改善箇所説明図

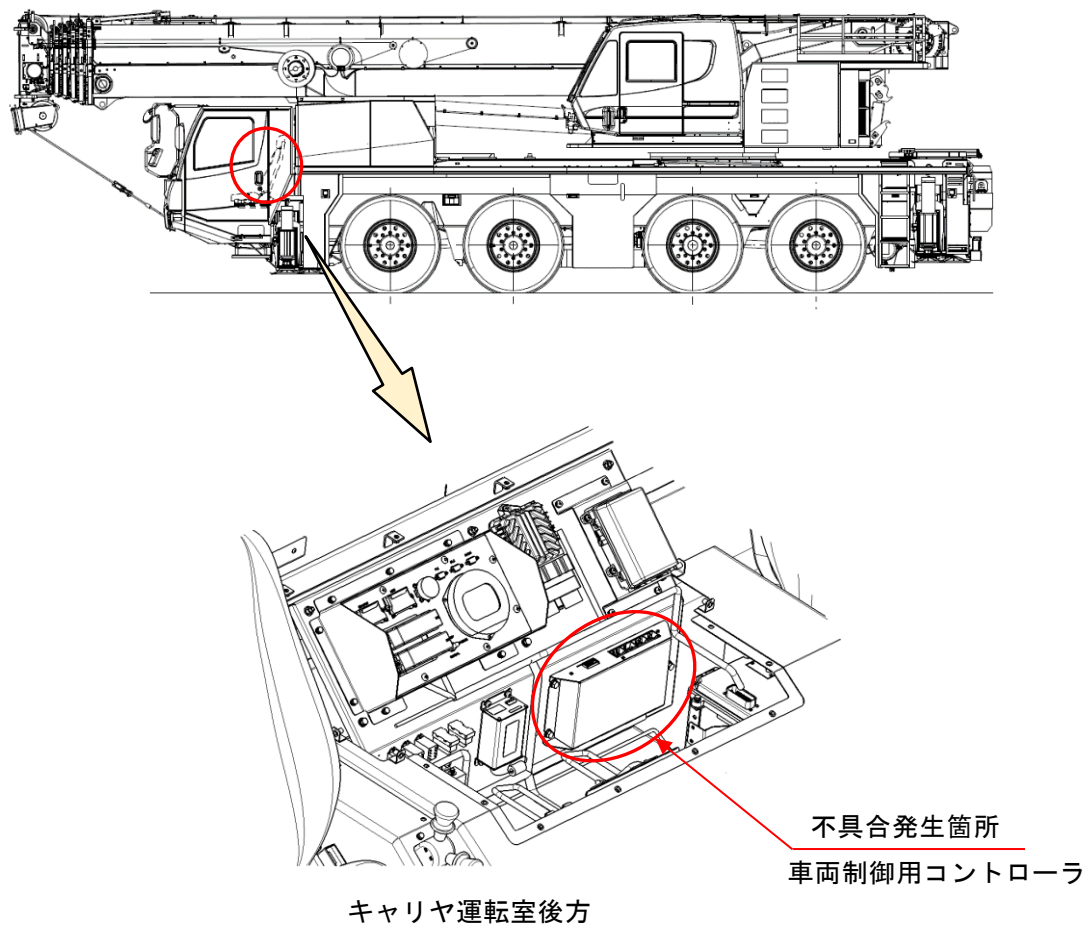
クレーン車の車両制御用コントローラにおいて、プログラムが不適切なため、パーキングブレーキ解除状態でP T O駆動スイッチを操作すると車両が発進するおそれがある。

全車両、車両制御用コントローラのプログラムを書換える。
